「もんじゅ」廃止措置計画の変更内容 (模擬燃料体の部分装荷)

2020年 月 日
日本原子力研究開発機構 (JAEA)

○本日は、昨年7月22日に廃止措置計画の変更認可申請を行った後、4回のもんじゅ廃止措置安全監視チーム会合（第23回～第26回）及び審査の過程で出された指摘を踏まえ、模擬燃料体を部分装荷とした場合の影響評価結果について再整理し、説明

2.2 部分装荷における耐震性の確認

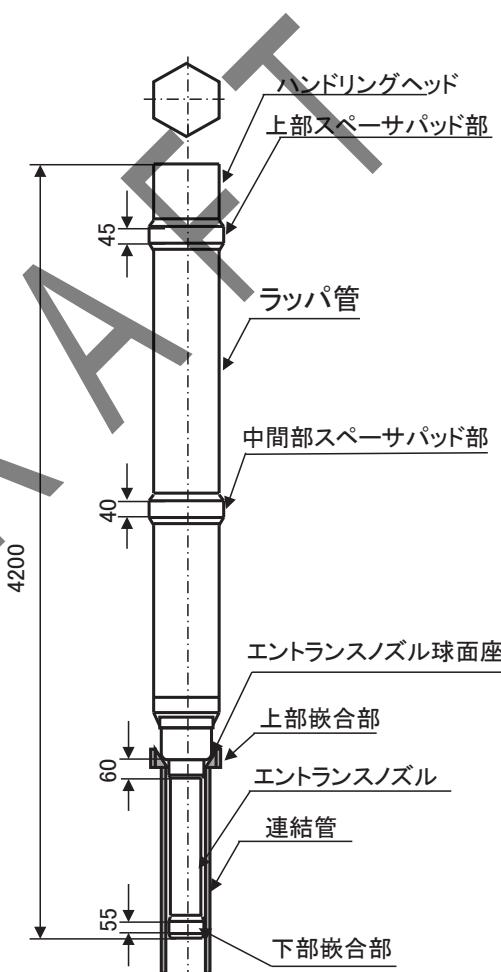
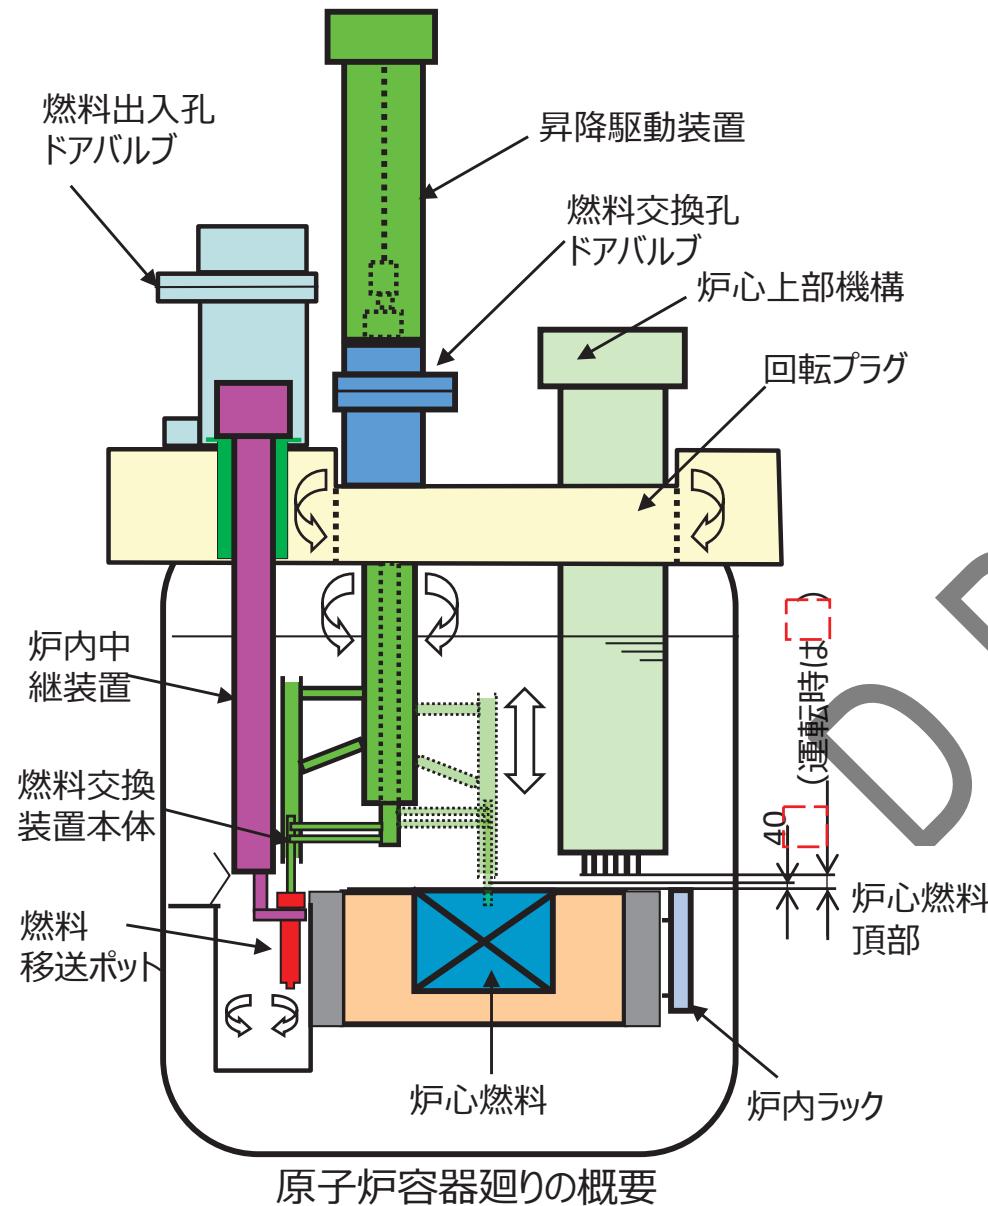
2.1 部分装荷が与える影響の整理 (コメント回答No.1)

- ① 地震時の燃料体の挙動(地震時の振動、燃料体同士の衝突、跳び上がり)は、高速炉用に開発された3次元で炉心の振動を解析するコード(REVIAN-3D :【参考3】参照)を用いて定量的に評価。
- ② 地震時の燃料体の挙動を解析した結果、燃料体に発生する荷重/応力も小さく、燃料体は構造健全性を維持。跳び上がり量も小さく、他設備とも干渉せず、燃料体の取扱い機能へ影響を与えない。
- ③ また、炉心支持板への燃料体着床時の衝突荷重を想定しても、ラッパ管及び燃料被覆管は座屈することなく健全。

評価項目	発生値※1	評価基準値
上部パッド衝突荷重 [kN]	112.8 114.6	564
中間パッド衝突荷重 [kN]	5.3 5.5	28
エントランスノズル付け根部曲げ応力 [MPa]	141.1 173.2	440※2
跳び上がり量 [mm]	<20 < 2	40※3

図2 FHMグリッパと燃料体ヘッド部の位置関係

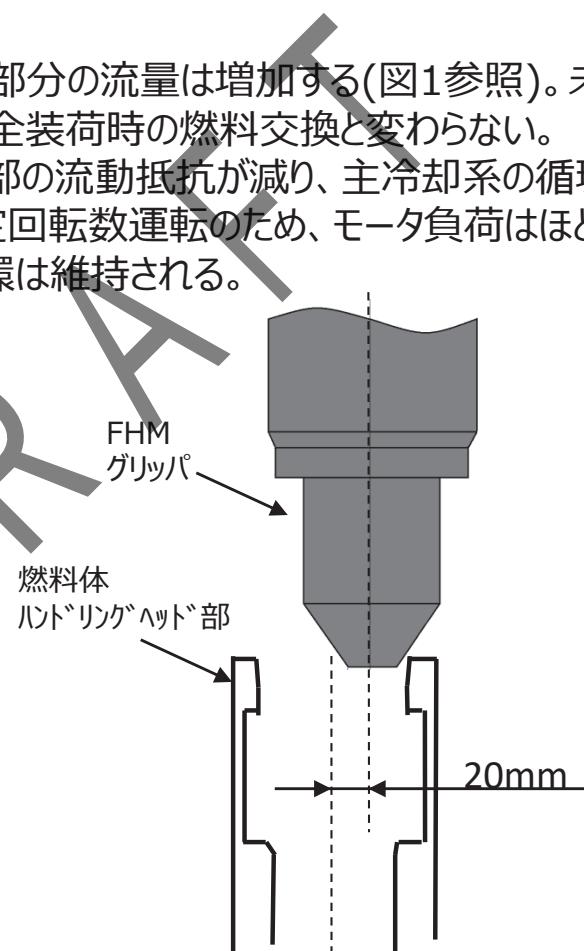
2.4 部分装荷における燃料取出し機能への影響確認 (コメント回答No.1)

部分装荷時における燃料体の傾きはエントランスノズル嵌合部によって制限されており、燃料体頂部変位は $\pm 1.9\text{mm}$ 。これに炉心燃料のアドレス位置のずれ7.4mmを考慮すると、燃料交換装置(FHM)グリッパ中心と燃料体ハンドリングヘッド中心の芯ずれ最大は11.2mmとなる。この値は設計許容値の20mm以内(図2参照)。

3.1 地震時の燃料の挙動と解析で考慮する荷重等

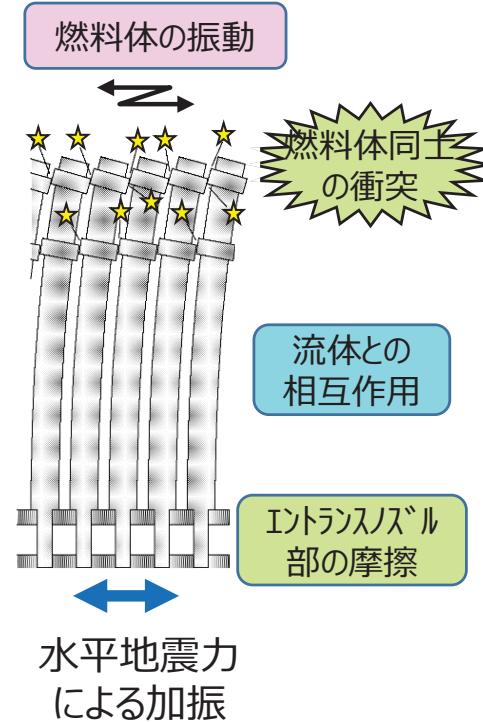
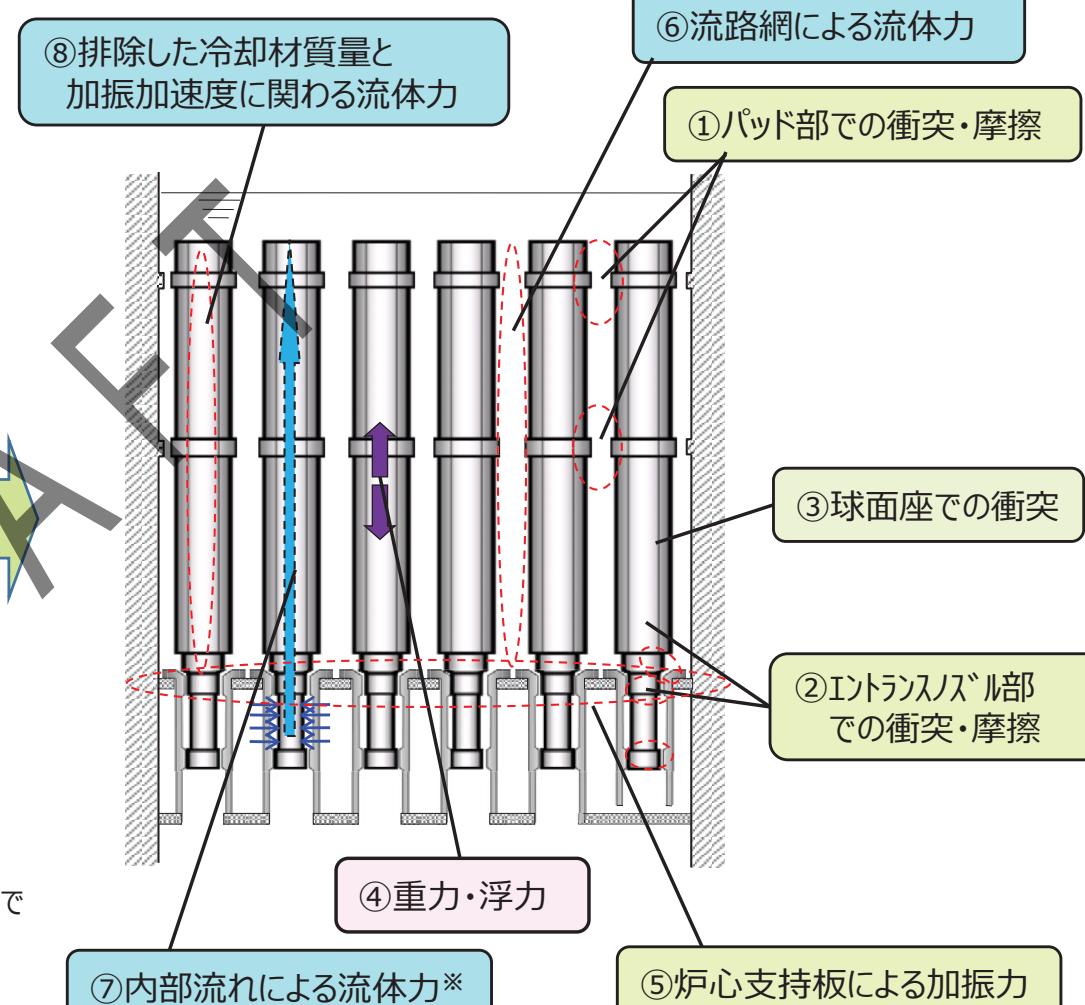
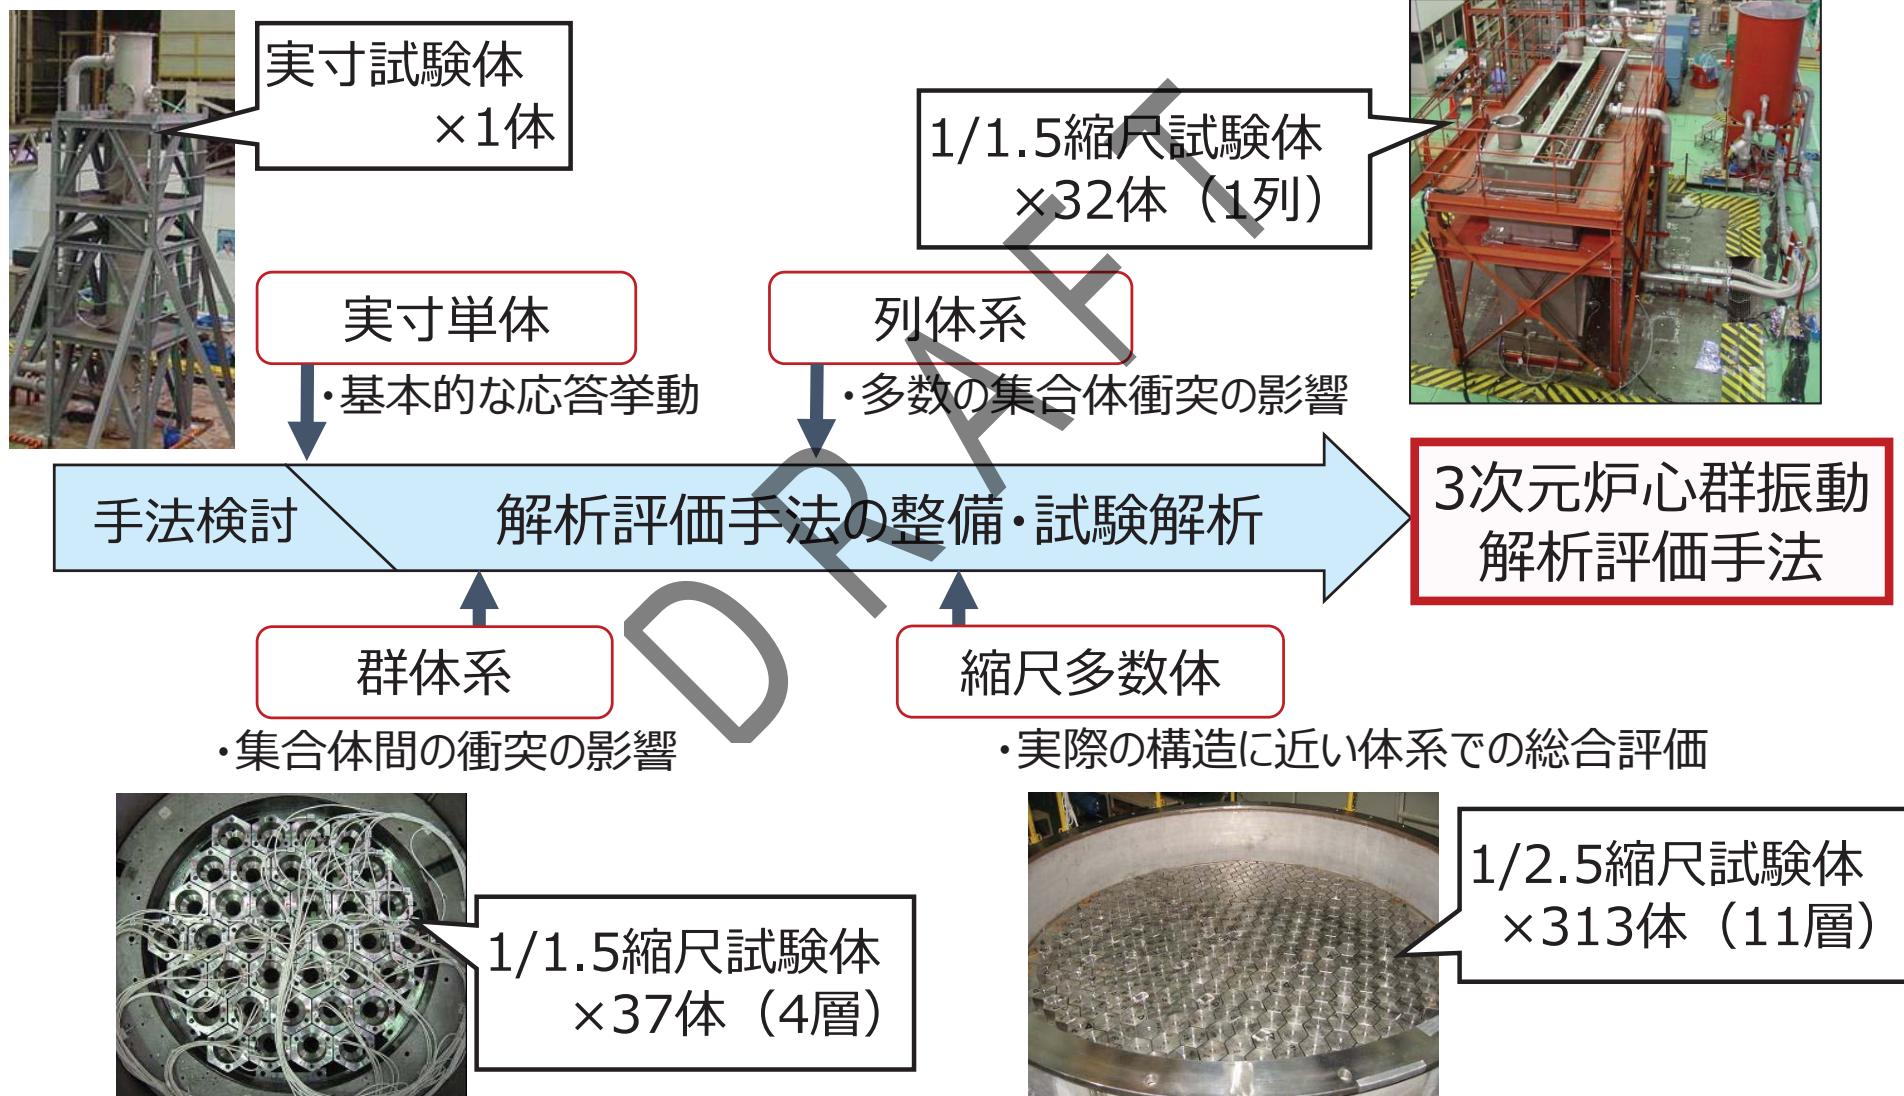
(コメント回答No.3)

解析では上図に示す荷重や力を考慮して評価

3次元群振動解析コード（【参考2】参照）を用いて、部分装荷状態を模擬した条件の下評価を実施しているが、この解析コードの信頼性（妥当性）を確認しておくことが重要。

3. 炉心の振動解析に用いた解析コードの妥当性

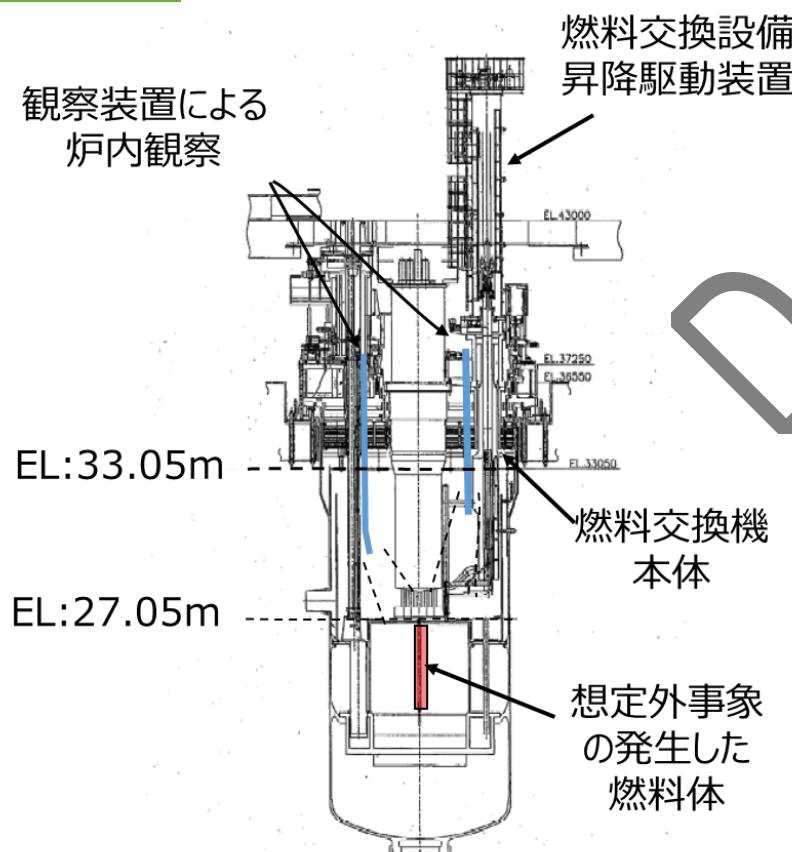
- 試験結果と解析結果を比較すると、(コメント回答No.2、10、16、17、18、22) 解析コードは群振動挙動の特徴である
- ①水平加振による跳び上がり量の低減効果(【参考4】参照)
 - ②流路網流体力による衝突荷重の低減効果(【参考5】参照)
 - ③内部流水により跳び上がり量が増加する効果(【参考6】参照)
 - ④最外周付近で水平方向の衝突荷重が増大する列配置の効果(【参考7】参照)
- を模擬できており、現象を概ね再現*できている
- * 跳び上がり量でいえば±20~30%の精度
- 多数体系へ解析コードを適用した場合の保守性
- 燃料体数が増えると、解析による跳び上がり評価は、保守側の評価結果を与える(【参考9】参照)。定性的には燃料体の中心軸(鉛直軸)廻りの回転を考慮していないことが要因と推定されるが、その定量程度に関しては、感度解析等で確認が必要。
- 解析コードの信頼性向上にむけた課題(コメント回答No.22)
- 評価項目(跳び上がり量、衝突荷重など)に応じて適切な保守性を確保できるパラメータもしくは係数の設定方法について、感度解析等による検討が必要
- 「主な影響因子」
- 燃料体中心軸(鉛直軸)廻りの回転の影響
 - 実機雰囲気条件の相違(水/Na、熱膨張)の影響
 - 材料物性値に対するパラメーターの影響
 - 加振波による影響
- 等
